Bebauungsplan

"Furchgasse"

**Zusammenstellung der eingegangenen Anregungen
aus der Öffentlichkeit / BürgerInnen.**

**Behandlung und Abwägung, Beschlussvorschläge
der Verwaltung und des Planers**

Ideen Skizze vom Kreuzungsbereich
Buchholdenstr./Heldeluststr.

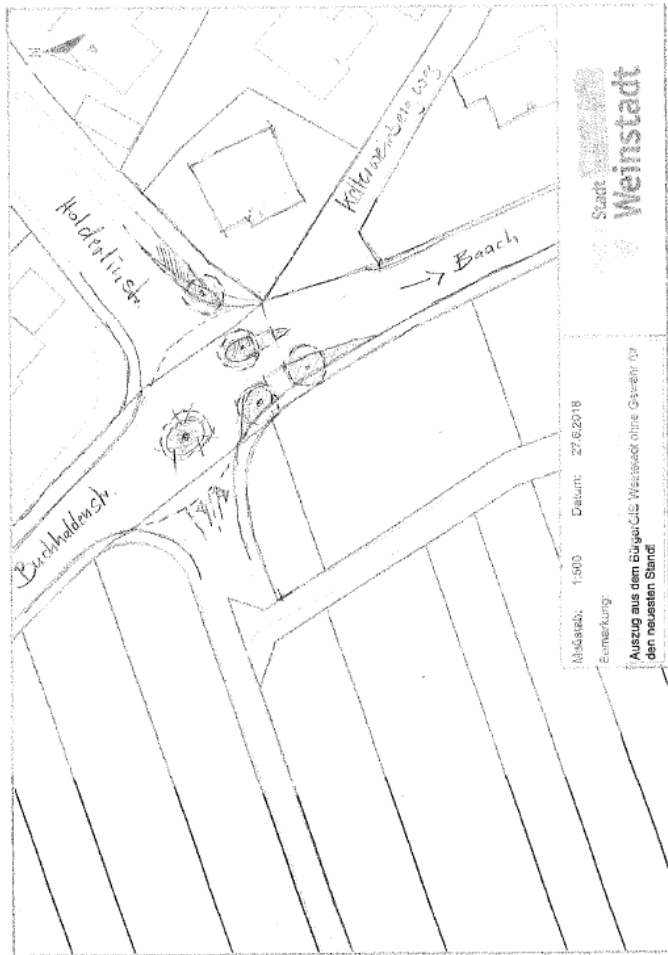
Nr.	Eingegangene Anregungen	Beantwortung der Anregungen mit Beschlussvorschlägen
1	<p style="text-align: right; color: blue;">E: 13.06.2019 </p> <p></p> <p>Schnaits südliche Orts- Einfahrt / - Ausfahrt (aus / in Richtung Baach)</p> <p>Probleme:</p> <ul style="list-style-type: none"> • hohe Geschwindigkeiten ein- bzw. ausfahrender Fahrzeuge mit Lärmbelastung für die Anwohner, sowie Gefährdung der Verkehrssicherheit • Überquerung der Kreisstraße durch Schulkinder in Richtung Bus-Haltestelle • überdimensionierte Verkehrsflächen durch Einmündungsbereich Hölderlinstr. • Transit von unberechtigtem Schwerlastverkehr, der auf der Strecke nach Baach und in Baach schwere Schäden anrichtet und häufig zum Rückwärtsfahren gezwungen ist, da die Fahrgeometrie ein Passieren der Natursteinbrücke in Baach und auch der Kurve beim Rössle nicht zulässt. <p>Empfohlene Massnahmen:</p> <ul style="list-style-type: none"> • Bau einer Geschwindigkeitsbremse die in beide Richtungen wirkt • Die Geschwindigkeitsbremse dabei so ausbilden, dass Fahrzeuge die fahrgeometrisch an der Baacher Ortsdurchfahrt scheitern, bereits an der Ausfahrt in Schnait daran gehindert werden, die Straße nach Baach zu befahren. • Geschwindigkeitsbegrenzung (Tempo 50) auf der Kreisstraße vom Kreuzungsbereich bis zur Kuppe (Richtung Baach), damit die Beschleunigungen weniger Lärm verursachen. • Des weiteren sollte beim Straßenbauamt der Antrag gestellt werden, die Straße nach Baach aus Gründen der Verkehrssicherheit und des Lärmschutzes auf 60 oder 70 km/h zu begrenzen. <p>Begründung: Die Straße nach Baach ist geprägt durch eine sehr kurvenreiche Strecke mit sehr schmaler Fahrbahn. Die Straße wird häufig von Radfahrer frequentiert, aber auch von vielen Bikern. Nicht wenige der Biker sehen in der Straße eine Rennstrecke und verlärmten das Tal, das auch von vielen Wanderer als Naherholung aufgesucht wird. Ein Teil dieses Verkehrslärms wird sich auch auf das neue Baugebiet „Furchgasse“ erstrecken.</p>	<p>Parallel zum Bebauungsplanverfahren wurden Straßenverkehrspläne in verschiedenen Varianten fachplanerisch entworfen, geprüft und abgestimmt. Nach Abstimmung mit dem Straßenbaulastträger, den Fachplanern und der Stadt wurde die geeignetste und genehmigungsfähige Variante in den Bebauungsplanentwurf übernommen.</p> <p>Darüber hinaus können verkehrsordnerische Festsetzungen (Geschwindigkeitsbeschränkungen etc.) nicht durch den Bebauungsplan festgesetzt werden.</p> <p>Beschlussvorschlag: Den Anregungen wird nicht zugestimmt. Die Hinweise werden zur Kenntnis genommen.</p>

Datum: 18.06.2019 Maßstab: 1 : 1.000

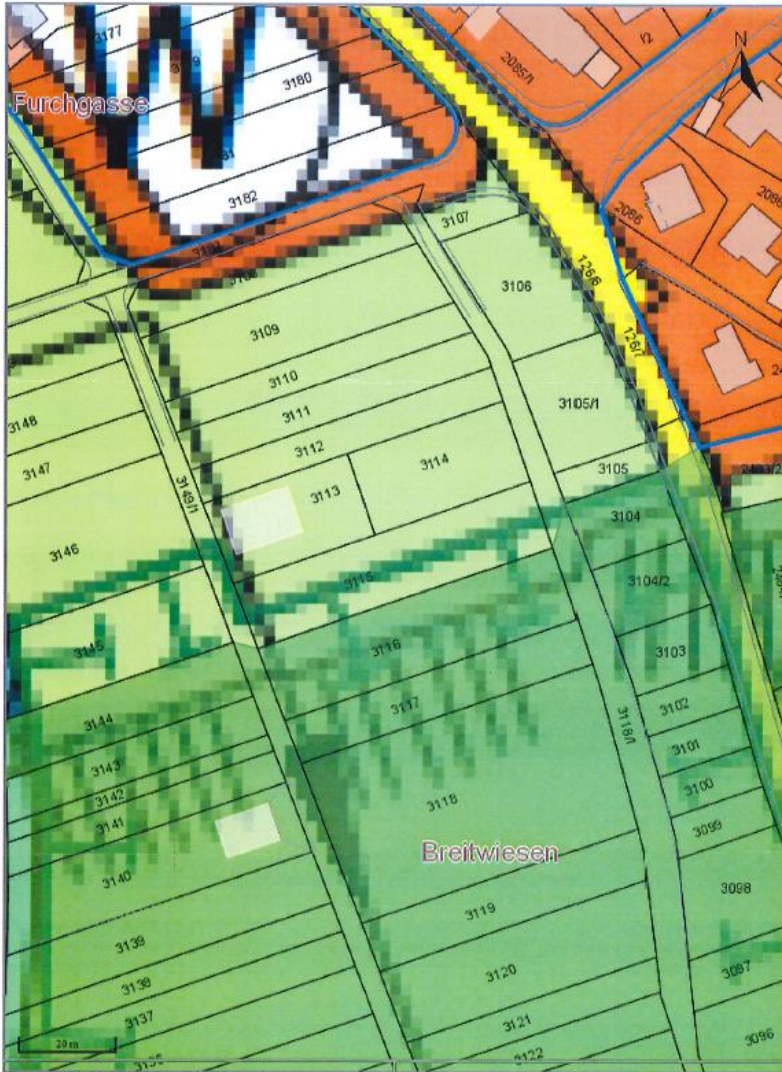
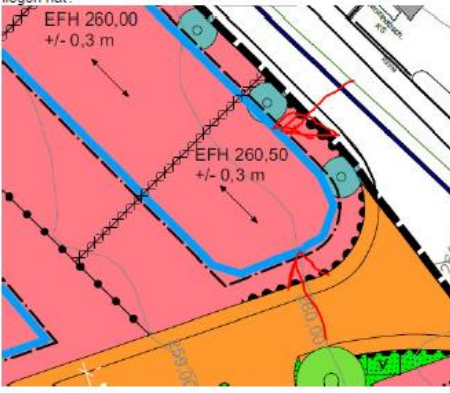
Nr.	Eingegangene Anregungen	Beantwortung der Anregungen mit Beschlussvorschlägen
2	<div data-bbox="197 188 414 338" style="background-color: black; width: 100%; height: 100%;"></div> <div data-bbox="197 343 347 422"> <p>Stadt Weinstadt Stadtplanungsamt 71384 Weinstadt</p> </div> <div data-bbox="443 331 698 491"> </div> <div data-bbox="750 306 1012 454"> </div> <p data-bbox="788 507 873 529" style="text-align: center;">21.6.2019</p> <p data-bbox="197 566 459 638">Bebauungsplan „Furchgasse“ Stellungnahme Antrag</p> <p data-bbox="197 683 907 1066"> Sehr geehrte Damen und Herren, gemäß Entwurf des Bebauungsplans „Furchgasse“ ist mein Grundstück „Breitwiesen“, Flurstück-Nr. 3115 nicht einbezogen. Dieses Grundstück grenzt direkt an die südliche Grenze des in den Bebauungsplan einbezogenen Gebiets. Das Bebauungsplan-Gebiet wird begrenzt durch eine an der Stelle eingezeichnete T-Linie. Laut Stadtplanungsamt (Auskunft vom 11.6.2019) war die T-Linie maßgeblich für die vorgenommene Begrenzung. Wie in BürgerGIS-Weinstadt verzeichnet, verläuft die T-Linie jedoch weiter südlich, d.h. mitten durch mein Grundstück. Dieses Grundstück ist das letzte vor dem sich südlich anschließenden Landschaftsschutzgebiet. Es ist für mich nicht nachvollziehbar, warum mein Grundstück (komplett) ausgenommen wurde. Daher stelle ich den Antrag auf Einbeziehung des o.g. Grundstücks oder eines Teils des Grundstücks in den Bebauungsplan. Mit freundlichen Grüßen </p> <div data-bbox="179 1133 358 1204" style="background-color: black; width: 100%; height: 100%;"></div> <p data-bbox="190 1380 414 1428"> Anlage Auszug aus dem BürgerGIS </p>	<p data-bbox="1070 874 2049 1085"> Laut Flächennutzungsplan verläuft die sogenannte T-Linie (Umgrenzung von Flächen für Maßnahmen zum Schutz, zur Pflege und zur Entwicklung von Natur und Landschaft) entlang der Flurstücksgrenze, wie im Bebauungsplanentwurf enthalten. Die bezeichnete T-Linie ist durch eine Unschärfe in der Darstellung der interaktiven Karte des BürgerGIS-Portales entstanden. Diese Unschärfe wurde bereinigt. </p> <p data-bbox="1070 1125 1993 1157"> Darüber hinaus ist eine Erweiterung in die freie Landschaft nicht vorgesehen. </p> <div data-bbox="1070 1337 2049 1372" style="background-color: #cccccc; padding: 5px;"> <p>Beschlussvorschlag: Der Anregung wird nicht zugestimmt.</p> </div>
